Posudek

**dokumentace o vlivu stavby na životní prostředí
podle zákona č. 100 / 2001 Sb.,
ve znění pozdějších předpisů**

**BB Centrum – Administrativní objekt FILADELFIE,
Praha 4 - Michle**

Zpracovatel posudku:
EKOLA group, spol. s r. o.
Mistrovská 4
108 00 Praha 10 – Malešice

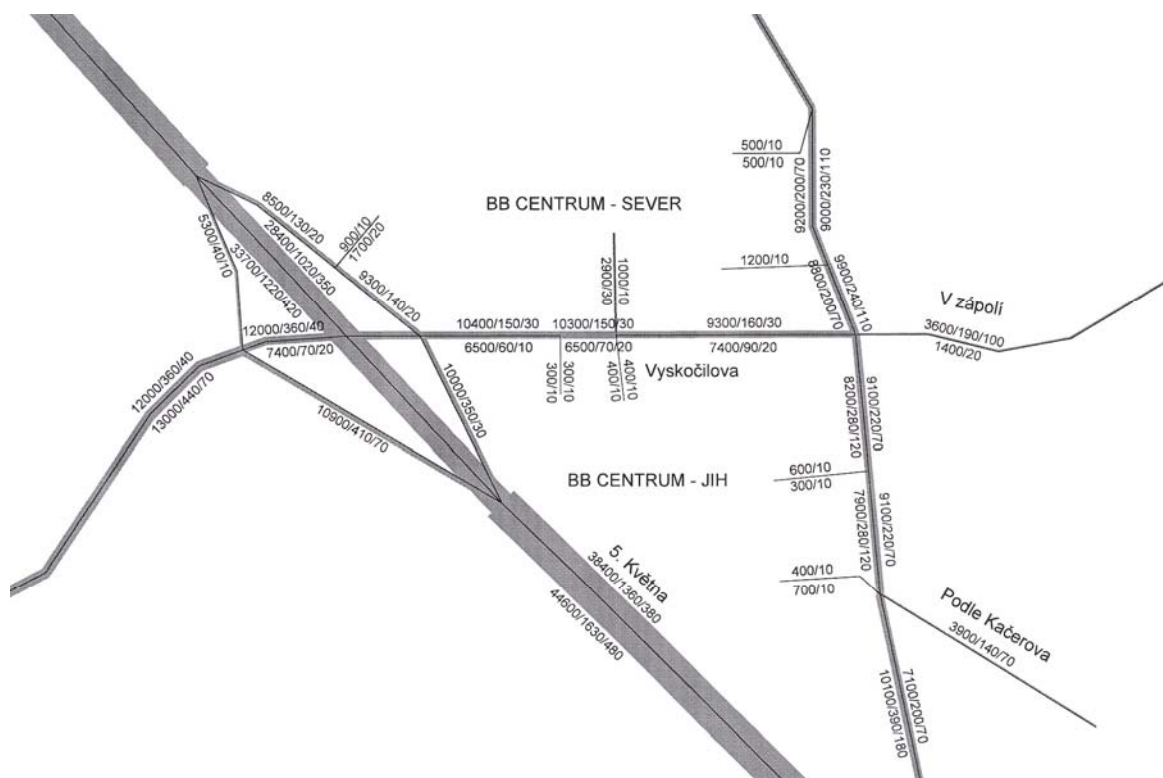
- z kartogramů vyplývá, že pro rok 2008 nebylo počítáno s úplnou křižovatkou 5. května x Vyskočilova dle ÚPn hl. m. Prahy
- platný ÚPn hl. m. Prahy počítá v horizontu r. 2010 již s plnou mimoúrovňovou křižovatkou 5. května x Vyskočilova (doplněnou o chybějící rampu pro vztahy z ul. Vyskočilovy do ul. 5. května směrem na jih)

V současnosti je křižovatka 5. května x Vyskočilova provozována jako neúplná, s chybějící nájezdovou rampou ve směru na Brno. Platný územní plán hl. m. Prahy počítá s realizací tohoto chybějícího prvku křižovatky 5. května x Vyskočilova v horizontu r. 2010. V současnosti je realizace rampy ve fázi projekční a investorské přípravy.

V kartogramech intenzit zpracovaných ÚDI je proto pro rok 2008 uvažováno s neúplnou křižovatkou 5. května x Vyskočilova, avšak v roce 2010 již s křižovatkou úplnou (tj. doplněnou o nájezdovou rampu ve směru na Brno) (viz. následující kartogramy na obr. 1 a 2).
